Pilna notatka bezpieczeństwa Korekta produktu

Data wydania 16 września 2019 r.

Nazwa produktu	Nr kat.	Nr seryjny	Niepowtarzalny kod identyfikacyjny wyrobu (UDI)
Alinity ci Level Sensor, Bulk Solution	04S68-02	Wszystkie	Nie dot.
Accessory kit, Alinity i	03R66-03	Wszystkie	Nie dot.
Accessory kit #2, Alinity c	03R69-03 03R69-04	Wszystkie	Nie dot.

Rycina 1. Przykłady pękniętego czujnika poziomu (nie dopuszczalne)

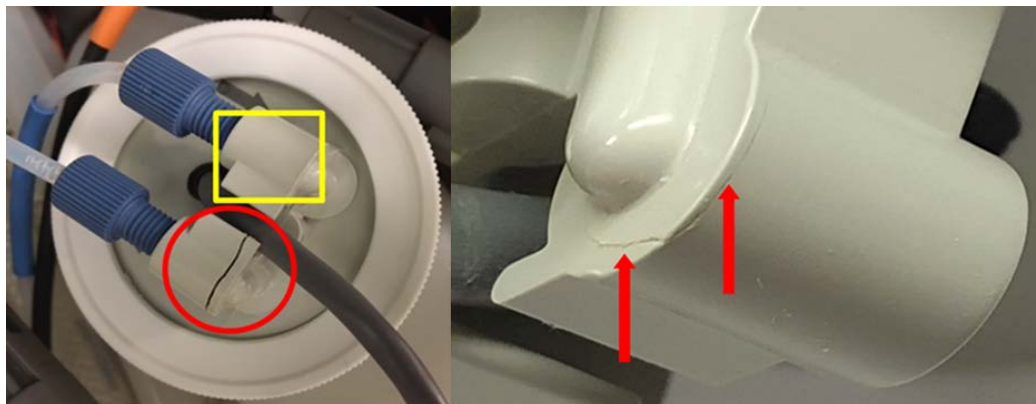
- Wielkość pęknięcia i jego umiejscowienie na złączach wejściowych i wyjściowych będzie różne. Patrz Rycina 1.
 - Na każdym czujniku widoczna jest linia „łączenia”, która jest naturalnym wynikiem procesu produkcyjnego. Linia ta nie jest pęknięciem ani wadą czujnika poziomu. Patrz Rycina 2.
4. W przypadku wykrycia pęknięcia lub pęknięć
 - Wymień czujnik poziomu roztworu roboczego. Czujnik o nr kat. 04S68-02 może być stosowany do czasu udostępnienia czujnika o nr kat. 04S68-03. Wskazówki dotyczące wymiany, patrz Instrukcja obsługi Alinity ci-series, rozdział 9.
 - Przejrzyj wyniki wygenerowane od czasu przeprowadzenia ostatniej udanej kontroli jakości.
 5. Po zakończeniu inspekcji czujników wsuń tacę ze zbiornikami do obszaru zbiorników roztworów roboczych i zamknij drzwiczki dostępu.

- W czerwonym kółku pokazano pęknięty czujnik poziomu.
- W żółtym kwadraciku pokazano nieuszkodzone złącze.
- Czerwone strzałki wskazują na pęknięcia.

Rycina 3. Identyfikacja czujnika poziomu roztworu roboczego Level Sensor, Bulk Solution (nr kat. 04S68-02 oraz 04S68-03)

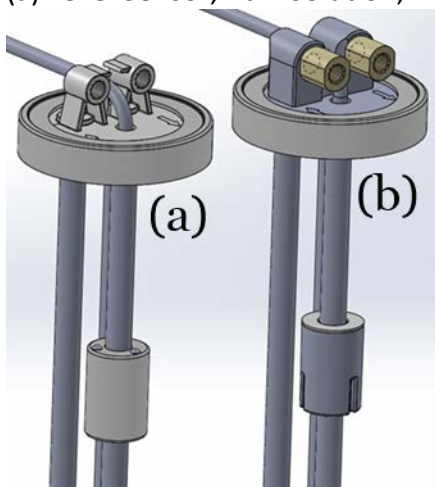
Firma Abbott przeprojektowała czujnik poziomu roztworu roboczego Level Sensor, Bulk Solution (nr kat. 04S68-02) w celu poprawienia jego trwałości. Nowy czujnik Level Sensor, Bulk Solution (nr kat. 04S68-03) będzie dostępny począwszy od czwartego kwartału 2019 roku. Analizator może być w dalszym ciągu obsługiwany z zastosowaniem dotychczasowego czujnika o nr kat. 04S68-02 do czasu otrzymania części zamiennych o nr kat. 04S68-03, pod warunkiem stosowania zalecanych kroków podanych w niniejszym piśmie. Po udostępnieniu nowego czujnika poziomu roztworu roboczego Level Sensor, Bulk Solution (nr kat. 04S68-03) firma Abbott zaleca, aby wymienić dotychczasowy czujnik o nr kat. 04S68-02 we wszystkich miejscach w analizatorach Alinity c oraz Alinity i.

(a) Level Sensor, Bulk Solution, nr kat. 04S68-02, (b) Level Sensor, Bulk Solution, nr kat. 04S68-03
